## **FORSLAG TIL TILLÆG 3 TIL LOKALPLAN 398 ØRESTAD SYD**

### **Høringssvar**

Offentlig høringsperiode fra den 4. maj 2020 til den 29. juni 2020.

Bilag 3: Tegning af gårdrum som aftalt med skolen (uden trappe)

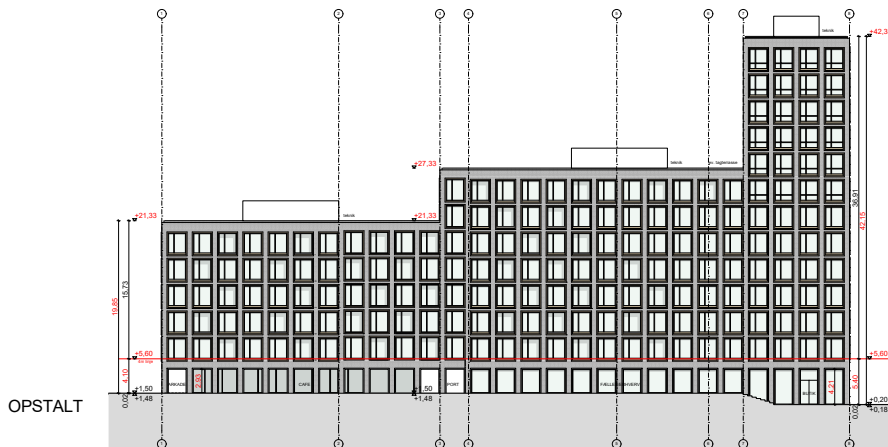
Der er arbejdet videre på facadeudtrykket under lokalplanprocessen, og denne udformning svarer ikke helt til formuleringen i udkastet. Der ønskes en formulering så facadeudtryk på bilag 2 muliggøres – uden en markering mellem stue og 1. sal og uden et farveskift mellem stue og 1. sal – men med markerede rammer i både stue og alle etager. Vi tror det giver et mere elegant hus!

Tegn.tekst: Princip franske altaner

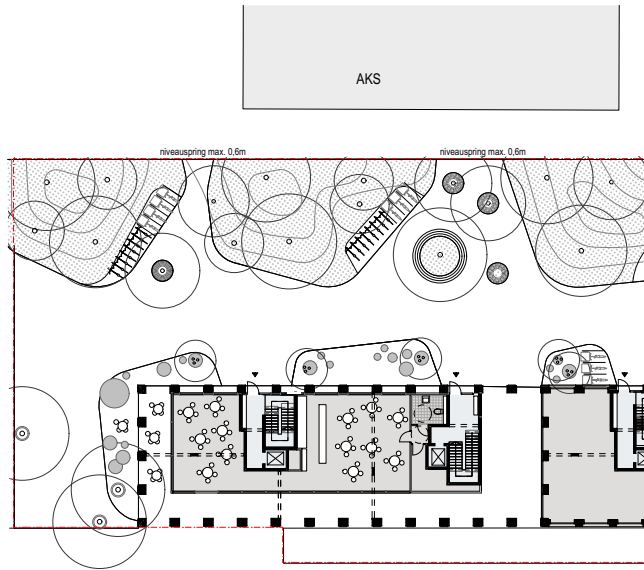
Bilag 2: Facade med ønsket princip for farver, altaner ved boliger og franske altaner ved ungdomsboliger.

**Sokler:**

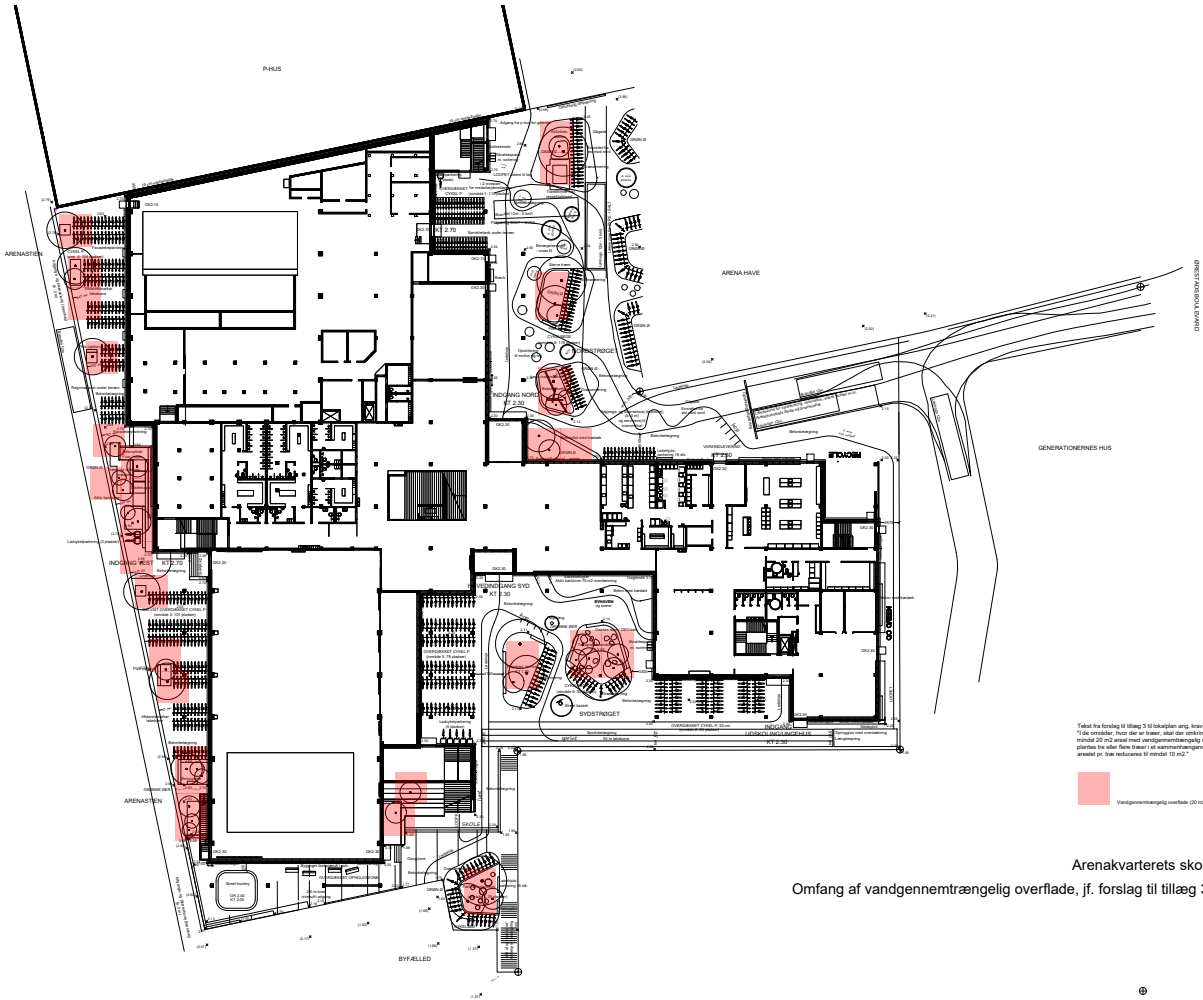
Brystninger er i projektet tænkt med en højde på 400 eller 800 mm (se medsendte facadetegning af sydfacade, dispositionsforslag), hvilket passer med siddeplinte i et eller 2 niveauer, hvis disse skal have en god siddehøjde. Derudover vil brystningen i eks.vis spiseområdet kunne anvendes som ryglæn (se medsendte detalje af brystning/plint i kantzone. En reduktion af brystninger til en højde på 600 vil kun give mulighed for plinte i et niveau, hvilket reducerer brugen. Da rummene i stueplan er store og åbne vil man, når man bevæger sig i rummet have en god kontakt til udearealerne, samtidig vil en brystning på 800 i opholdzonen give et tryk ramme om børnene.

Det foreslås at brystninger ændres til en højde på 400 eller 800 mm.
